Vysvětlení zadávací dokumentace_2

podlimitní veřejná zakázka na stavební práce

„Polní cesta C1, C2 v k.ú. Lovčovice“

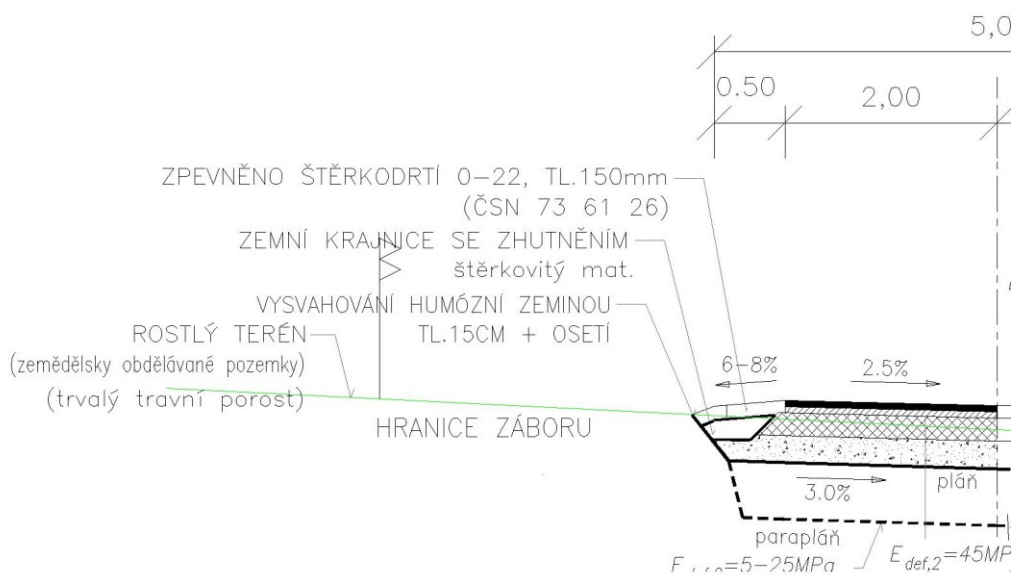
U rozpočtu Polní cesta C1 je položka č. 43 (Zpevnění krajnic nebo komunikací pro pěší s rozprostřením a zhutněním, po zhutnění šterkodrtí tl. 150 mm) uvedena v metrech čtverečních a položka č. 44 (Zřízení zemních krajnic z hornin jakékoliv třídy se zhutněním) je ta stejná výměra v kubících.

Položky jsou zobrazeny na obrázku níže. Neměla by být u položky č. 44 také výměra v m²?

Jedná se o položky dle vzorového příčného řezu viz. výřez níže.

Kdy krajnice ze štěrkodrti je v šířce 0,5 m a ve výkazu je uvedena v m2 a požadované tloušťce. Níže je uvedena zemní krajnice se zhutněním, která je v ploše 0,5 m2 v řezu a celková položka je uvedena v m3 a je ve stejné délce jako je polní cesta i výše uvedená krajnice, proto je zde stejná výsledná hodnota, tyto položky spolu nesouvisí, pouze vyšla stejná hodnota.
